改善箇所説明図

コマツ YDP-WA138

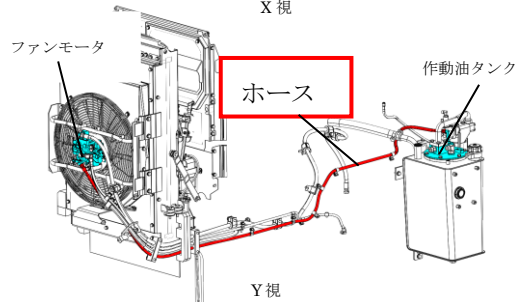
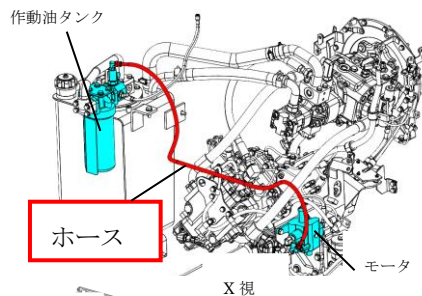
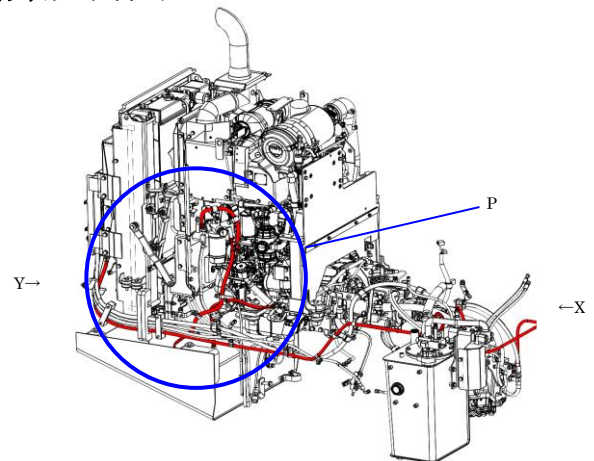
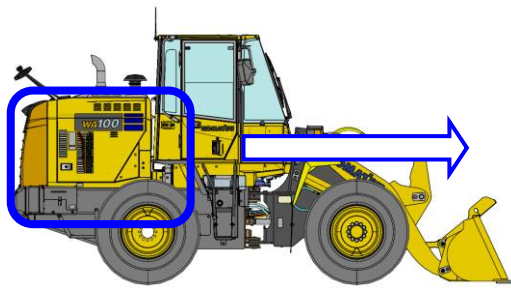
【対策前】

ホース内部ワイヤー損傷有

燃料タンクや作動油タンク等を使用している口金付ホースにおいて、口金にホースを挿入する工程で使用する設備を誤ったため、ホース内部のワイヤーを損傷させたものがある。そのため、燃料または作動油の圧力によりホースが損傷し、燃料または作動油が漏れるおそれがある。

【対策後】

ホース内部ワイヤー損傷無

全車両、該当する口金付ホースを良品に交換する。

識別：交換したホースの口金部分に識別のペイントを実施する。
